# “NURRI IR” INTEGRALE RICOSTRUZIONE DEL PARCO EOLICO DI NURRI (SU) - INTERVENTO DI REPOWERING CON SOSTITUZIONE DEGLI AEROGENERATORI ESISTENTI E RELATIVA RIDUZIONE DEL NUMERO DELLE MACCHINE

## Nota in Merito al Parere Tecnico Istruttorio della Soprintendenza Speciale per il PNRR (PROT No. MIC|MIC\_SS-PNRR|15/03/2024|0008502-P)

Figura 2.1: Localizzazione della "Capanna Naronis" secondo il PPR.

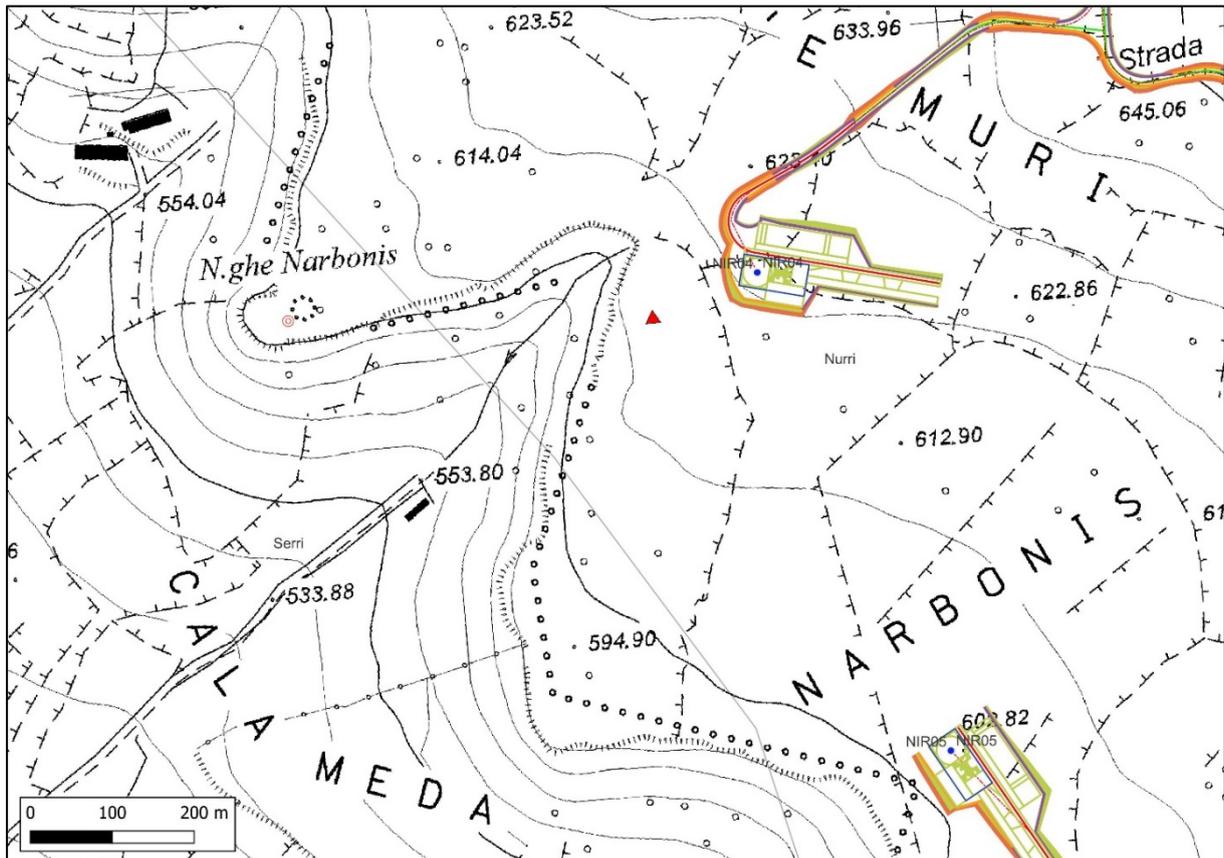
Estratto Parere Tecnico Istruttorio pag. 8 - *Dovrà essere verificata la distanza tra l'aerogeneratore NIR 04 e il bene paesaggistico Capanna Naronis (codice Buras n. 1184), che al momento risulta vincolato ai sensi dell'art. 49 comma 1 delle NTA del PPR, con una fascia di inedificabilità di larghezza pari a 100 metri a partire dagli elementi più esterni dell'area del bene. Si chiede pertanto di posizionare l'aerogeneratore NIR 04 in modo da non interferire con tale fascia di vincolo, neanche attraverso la proiezione delle pale sul terreno.*

Il punto dove è indicato il bene dista 138 m circa dal punto di installazione dell'aerogeneratore NIR04, 112 m circa dalla piazzola definitiva, 97 m circa dal fosso (distanze lineari).
